Extraits MRAE- et réponses

3 éoliennes de 200 mètres de haut en bout de pales

Carte 8. Potentialité de gîtes arboricoles à chauves-souris.

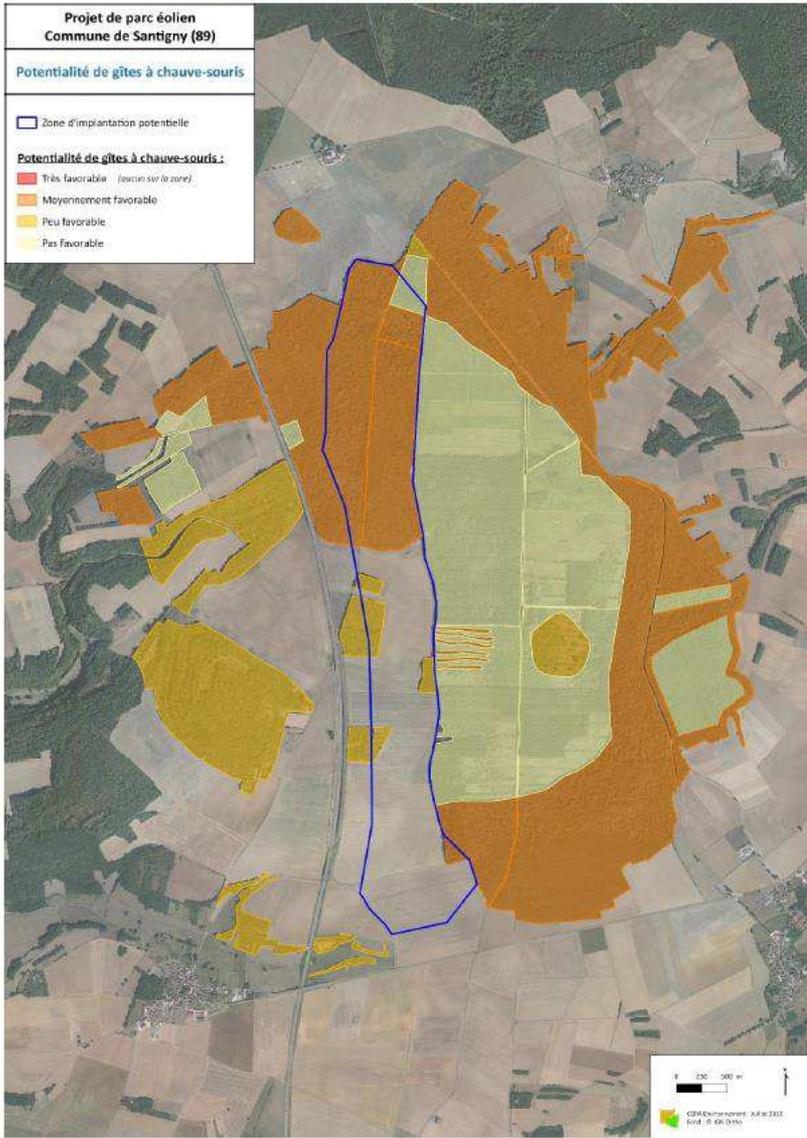
L'impact du projet sur les populations de chiroptères n'est pas évalué et au regard de l'état actuel des connaissances une telle évaluation reste difficile. Les boisements de feuillus constituent un potentiel de gîtes important et un intérêt en tant que domaine de chasse. **La MRAe recommande donc de préciser les enjeux liés aux chiroptères, entre autres sur la présence potentielle de gîtes dans les boisements de feuillus.**

Carte 6. Inventaires 2016, localisation des oiseaux nicheurs menacés en France et/ou en Bourgogne, toutes périodes (sauf hivernale).

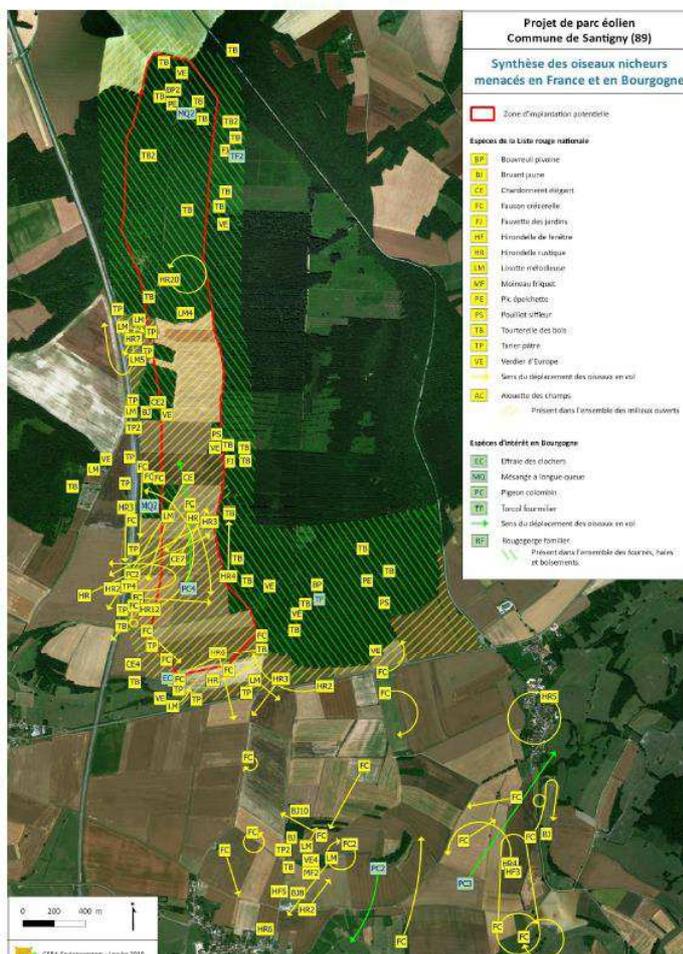
Les inventaires n'ont pas permis de localiser les sites de nidification de la bondrée apivore, du busard cendré, du milan noir et du milan royal, rapaces pour lesquels l'étude indique une reproduction probable dans ou à proximité de la ZIP. L'étude ne présente pas les espèces patrimoniales évoluant à hauteur des pales.
